Expediente: <b>053180442993</b>
Radicado: <b>RE-01767-2024</b>
Sede: <b>REGIONAL VALLES</b>
Dependencia: <b>DIRECCIÓN REGIONAL VALLES</b>
Tipo Documental: <b>RESOLUCIONES</b>
Fecha: <b>27/05/2024</b> Hora: <b>11:11:54</b> Folios: <b>10</b>

### POR MEDIO DEL CUAL SE OTORGA UN PERMISO DE VERTIMIENTOS Y SE ADOPTAN OTRAS DISPOSICIONES

Que técnicos de la Corporación procedieron a realizar visita el día 17 de mayo de 2024, generándose el informe técnico **IT-02871-2024 del 21 de mayo del 2024**, se evaluó la solicitud presentada de la cual se formularon observaciones y conclusiones las cuales hacen parte integral del presente trámite ambiental, en cuanto a lo siguiente:

Imagen 1: Zonificación ambiental del predio.

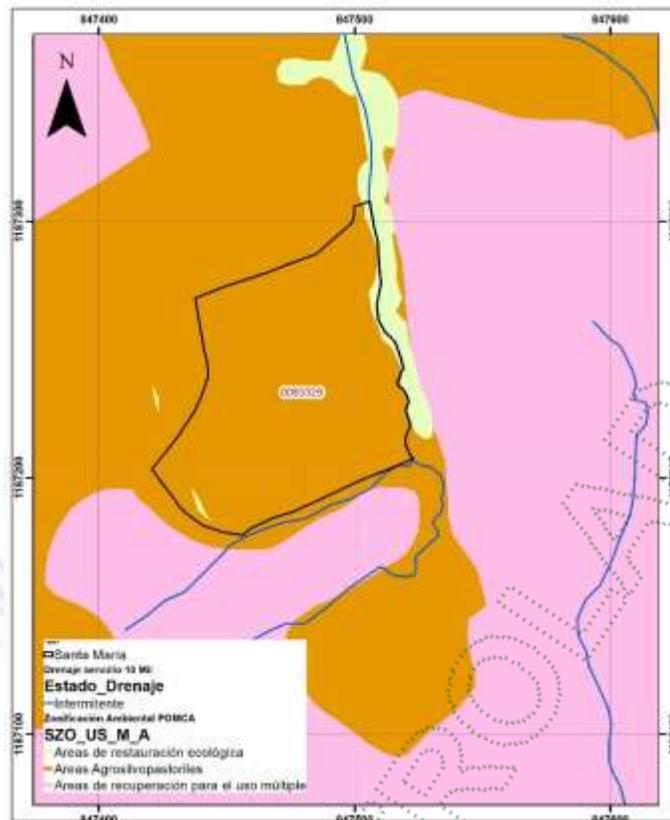
Según el S.I.G. de Cornare, el predio presenta el 2% de su área, equivalente a 0.01 Ha, en las áreas de restauración ecológica y el 98% de su área, equivalente a 0,76 Ha, en las áreas agrosilvopastoriles.

De acuerdo con lo establecido en la Resolución No. 112-4795 del 8 de noviembre del 2018 "Por medio de la cual se establece el régimen de usos al interior de la zonificación ambiental del Plan de ordenación y Manejo de la Cuenca Hidrográfica del Rio Negro en la jurisdicción de CORNARE", modificada a través de la Resolución RE-04227 del 1 de noviembre de 2022, en las áreas de restauración ecológica deberán garantizarse coberturas boscosas de por lo menos el 70% del área de la cobertura en el predio, las actividades allí permitidas incluyen el manejo forestal integral y la producción forestal sostenible, la investigación científica y generación de información sobre manejo forestal, la diversidad biológica y los servicios ecosistémicos, la reconversión de producción agropecuaria a esquemas de producción sostenible, la implementación de procesos de restauración, entre otros.

En el 30% restante y en las áreas de uso múltiple se podrán desarrollar diversas actividades con base en la capacidad de uso del suelo, y que estén acordes con lo establecido en el Plan de Ordenamiento Territorial Vigente y los Acuerdos Corporativos.

Imagen 3: Diseño del campo de infiltración. \*tomada de la solicitud.

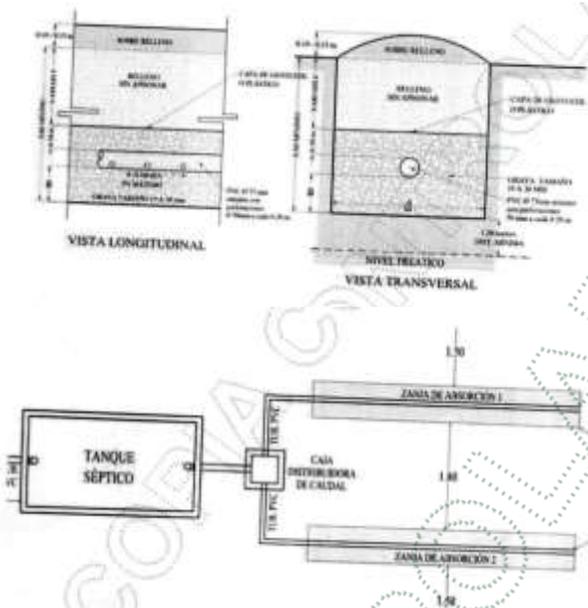
El sistema de infiltración propuesto cumple con los lineamientos establecidos por el RAS en el artículo 177 de la resolución 330 de 2017.

Área campo de infiltración o área de absorción: 18,89 m<sup>2</sup>  
Ancho de la zanja: 1 m  
Profundidad: 0,5 m  
Número de zanjas: 3

Longitud de la zanja: 6

Materiales: tubería de 4" perforada cada 10 cm con geotextil y material filtrante de canto rodado (grava).
